M&L – Projet FIGARO JLD

Commune de Marck
ZAC de la Turquerie

**Construction d'un entrepôt de 5
cellules**

Compléments dossier ICPE déposé le 14 Avril 2022

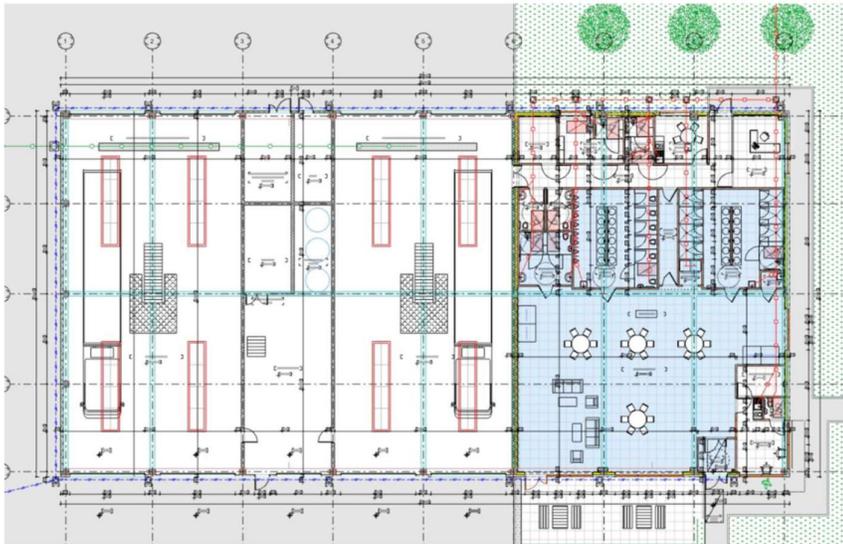
Il est indiqué dans le tableau de justification qu'aucun établissement recevant du public (ERP) n'est exposé à des effets thermiques de 3 kw/m². **Cette affirmation est inexacte. L'article R 143-2 du code de la construction et de l'habitation définit un ERP comme suit :**

"constituent des établissements recevant du public tous bâtiments, locaux et enceintes dans lesquels des personnes sont admises, soit librement, soit moyennant une rétribution ou une participation quelconque, ou dans lesquels sont tenues des réunions ouvertes à tout venant ou sur invitation, payantes ou non. Sont considérées comme faisant partie du public toutes les personnes admises dans l'établissement à quelque titre que ce soit en plus du personnel."

L'établissement voisin "Calais Truck Stop" répond donc à la définition d'un ERP. Les modélisations Flumilog montrent que les flux de 3 kw/m² impactent cet établissement. Les règles d'implantation imposées par l'arrêté ministériel du 11 avril 2017 modifié ne sont donc pas respectées sur ce point.

La notice de sécurité du Permis de Construire de Calais Truck Stop précise bien que le classement ERP 5^{ème} catégorie n'est applicable qu'aux locaux accessibles au public du bâtiment.

La partie lavage connexe est classée code du travail.

En bleu :
Partie ERP

Le parking Poids lourds n'est pas classé ERP.

Les flux n'atteignent pas le bâtiment.

De plus étant donné que le parking est ouvert et surveillé 24/24h -7j/7, des mesures organisationnelles seront mises en place afin de faire évacuer les poids lourds concernés.

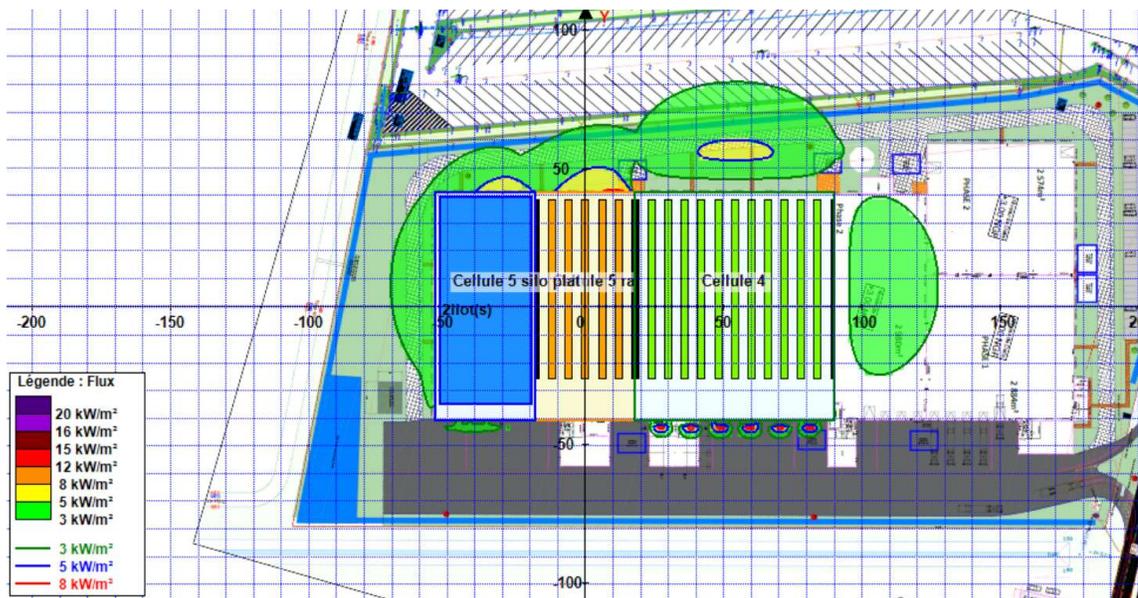
La modélisation de l'incendie généralisé de la cellule 5 (stockage mixte (silo plat+rack)) avec propagation à la cellule 4 a été réalisée en considérant un stockage de type 2662 (pour le stockage en rack). Les flux thermiques de 5 kw/m² sortent des limites du site (les parois extérieures de la cellule 5 sont à moins de 20 mètres des limites de propriété). **Etablir les conditions de stockage qui permettent de maintenir les flux thermiques de 5 kw/m² à l'intérieur des limites du site. Justifier le respect des règles d'implantation en fournissant une nouvelle modélisation de l'incendie généralisé de la cellule 5 (stockage mixte (silo plat+rack)) avec propagation à la cellule 4.**
Faire la modélisation de l'incendie généralisé de la cellule 5 (stockage mixte (silo plat+rack)) avec propagation à la cellule 4 en considérant un stockage de type 1510 (pour le stockage en rack).

Les conditions de stockage qui permettent de maintenir les flux thermiques de 5 kw/m² à l'intérieur des limites du site en stockage mixte (silo plat + rack) au sein de la cellule 5 sont les suivantes :

Ces conditions seront respectées par l'exploitant.

Extrait du Flumilog :

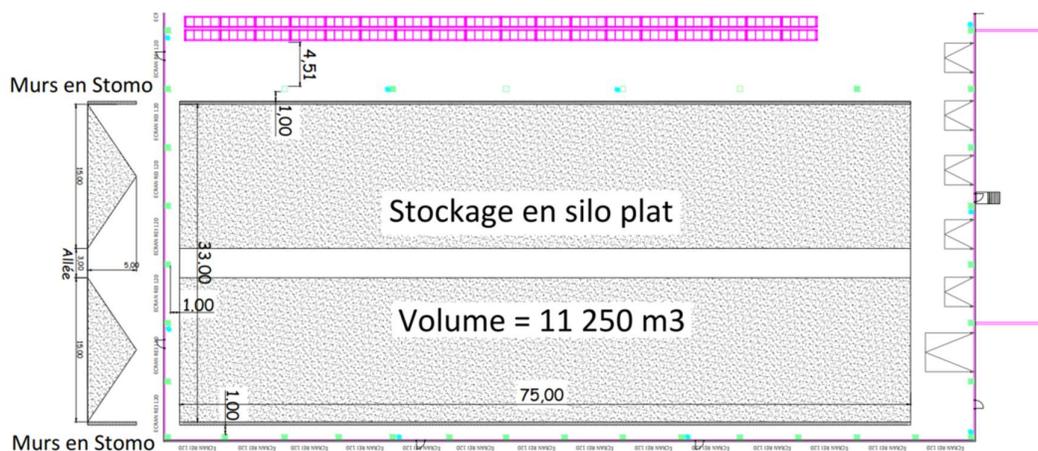
Le silo plat (cellule 5) a été assimilé dans Flumilog à un stockage en masse de 2 îlots de 75 mètres de long et 15 mètres de large, séparés par une allée de 3 mètres. L'étude de flux thermiques établie par Bureau Veritas indique que cela reflète les conditions d'exploitation futures. **Cela n'apparaît pas cohérent avec d'autres éléments du dossier qui indiquent que le silo plat sera délimité par deux**

parois opposées en stomo sur une hauteur de 5 mètres (joindre la fiche technique des stomos en annexe du dossier). **Un tas unique (75x33x5) représente un volume de 12375 m³, ce qui représente un écart de 1125 m³ par rapport à un stockage en deux tas (11250 m³). Le volume de stockage sur les 2 tas ayant été établi à 11250 m³, cette configuration devra donc être respectée lors de l'exploitation. A défaut, il faut fournir de nouvelles modélisations (1 seul tas) pour justifier le respect des règles d'implantation.**

Le volume maximal susceptible d'être stocké dans le silo n'est pas indiqué dans le cerfa N°15679*04 de demande d'enregistrement. A préciser dans le tableau des rubriques (rubrique 2160).

Le plan modélisant les silos a été mis à jour et joint en Annexe 4 :

La fiche technique des murs Stomos est jointe en Annexe 4.

Le Cerfa complété du volume maximal de stockage rubrique 2160 est joint en Annexe 5.

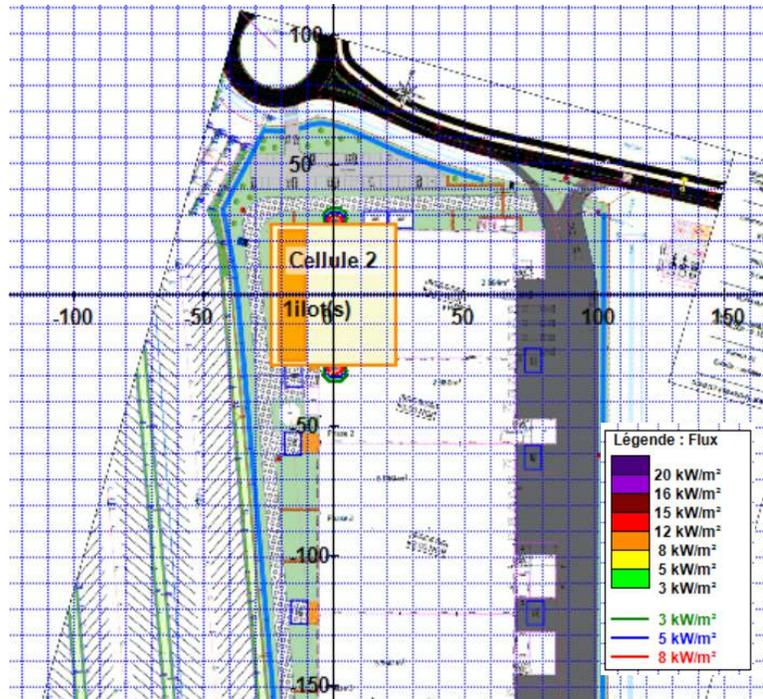
Pour les rubriques 2711, 2714-2 et 2716, il est nécessaire d'établir dans le dossier et dans le cerfa :

- la liste des déchets susceptibles d'être stockés ;
- le volume maximal susceptible d'être stocké sur le site.

Preciser si des zones particulières de l'entrepôt seront affectées au stockage de ces déchets.

Ces données doivent être utilisées pour **établir** si les modélisations réalisées en avril 2022 (en considérant des palettes type 1510 et 2662) couvrent les autres rubriques ICPE (stockage de déchets) et ainsi valider l'hypothèse de calcul formulée par Bureau Veritas dans son étude (ref 13048756-1 rév 0) sur cet aspect.

Les déchets classables sous les rubriques 2711, 2714-2 et 2716 seront essentiellement des **déchets de câbles et cartes électroniques**, susceptibles de contenir des matières plastiques et métalliques. Un scénario de modélisation FLUMILOG sous la rubrique 2663 est le plus pertinent pour modéliser ce stockage, qui sera créé au sein d'une cellule en stockage masse.

Ce stockage sera inférieur à 1.000 m³ (seuil maximal des 3 rubriques avant un passage en régime d'enregistrement).

Les zones de stockage ne sont pas définies à ce jour. Il est donc proposé la modélisation la plus défavorable par un stockage en Cellule 2, la plus proche des limites de propriété du site. Un stockage masse sur 3 mètres de hauteur maximum est considéré. Les flux ne sortent pas du site.

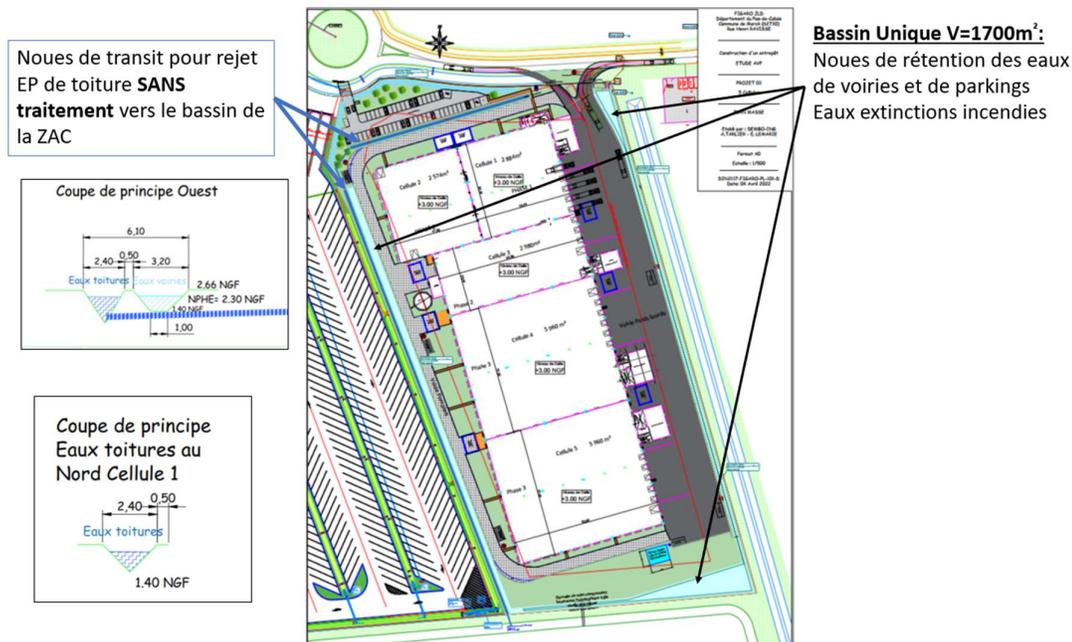
Prendre en compte la surface des noues étanches et du bassin de tamponnement dans le calcul visant à établir le pourcentage d'imperméabilisation qui est limité à 80 % pour les surfaces privatives des zones logistiques (disposition prévue par l'article 2.2.1. de l'arrêté préfectoral d'autorisation du 28/11/2013).

Le projet mis à jour présente un pourcentage d'imperméabilisation de 79% :

Superficie aménagée	Coefficient d'apport	Surface d'apport
Surfaces bâties	21 768,00	1,0000	21 768,00
Bâtiments	21 768,00	1	21 768,00
Surfaces imperméabilisées	15 248,24	0,9099	13 874,04
Voirie Lourde	7 823,00	0,9	7 040,70
Voirie Légère	1 261,00	0,9	1 134,90
Voirie Pompier	3 501,00	0,9	3 150,90
Trottoir	289,24	0,6	173,54
Noues étanches	2 374,00	1	2 374,00
Surfaces non imperméabilisées	9 260,00	0,1000	926,00
Espace Vert	9 260,00	0,1	926,00
Surface aménagée =	46 276 m ²	Surface active =	36 568 m ²
Soit	4,627624 ha	Soit	3,6568044 ha
	C =	0,79

Calcul du volume de stockage selon la méthode des pluies

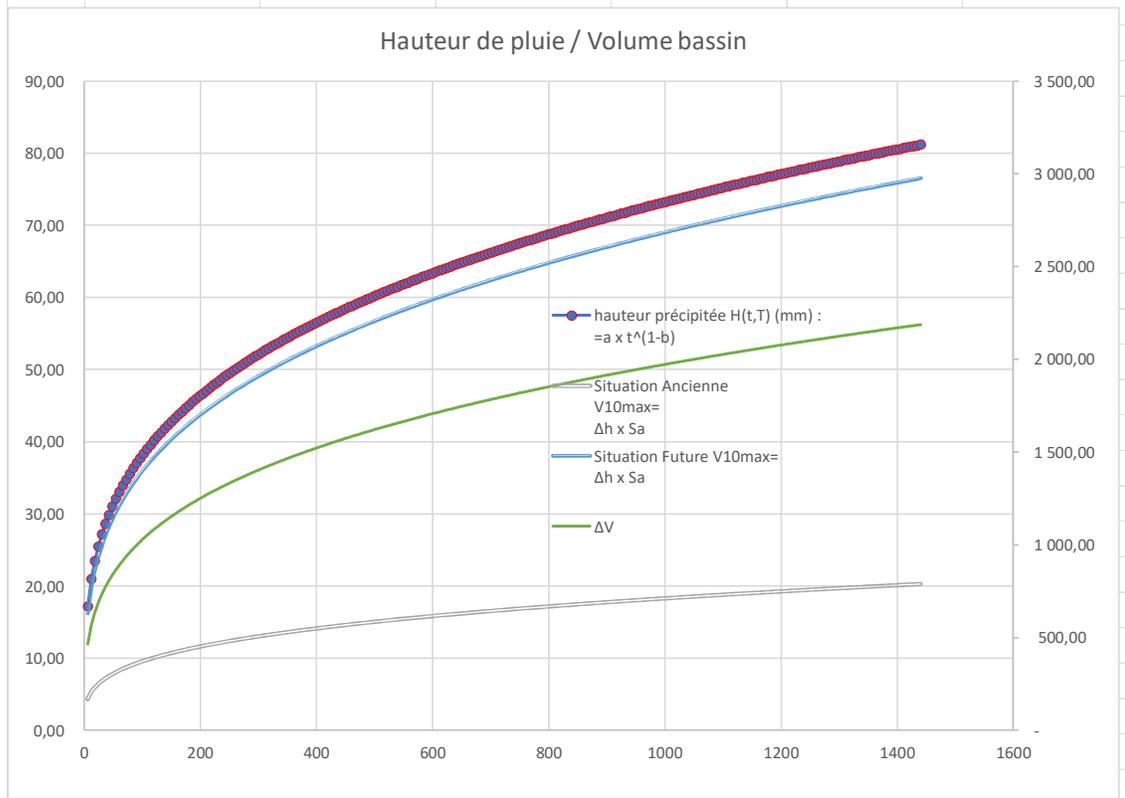
Pour les départements du Nord et du Pas-de-Calais, conformément aux exigences des DDTM, le projet intégrera également la gestion d'une pluie de période de retour centennial, c'est à dire que le projet doit être neutre hydrauliquement pour toute pluie de période de retour inférieure à 100 ans (pour y parvenir, possibilité de rendre les voiries du projet ou les espaces verts inondables,...). Autrement dit la pluie d'une telle période de retour doit pouvoir être gérée sur site (sans pour autant avoir recours à un bassin retenant une pluie centennale) : la présence de l'établissement ne doit pas générer d'impact supplémentaire en cas de pluie centennale par rapport à la situation initiale (c'est à dire quand l'établissement n'existait pas).

Pas de calcul :	6	min	Durée de pluie étudiée :	24 hrs et 0 min
Delta Volume utile pour période de retour de 100 ans :				2186 m3

Les eaux sont contingentées dans la parcelle après l'aménagement moyennant un seuil de déversement au plus bas à +2,66 NGF.

Les eaux sont globalement déversées depuis ce seuil de déversement vers le bâtiment.

Dans ce bassin versant, trois capacités de stockage existent :

- Le bassin de rétention des EP voirie d'une capacité de 1.700 m³,
- Les quais dont la capacité est de 785 m³,
- Le bassin versant des voiries dont le volume est estimé à 4.900 m³.

Nota : les capacités sont calculées pour un NPHE à +2,66 NGF.

Soit **une capacité globale de rétention de 7.385 m³** à comparer aux 2.186 m³ nécessaires pour obtenir la neutralité centennale.
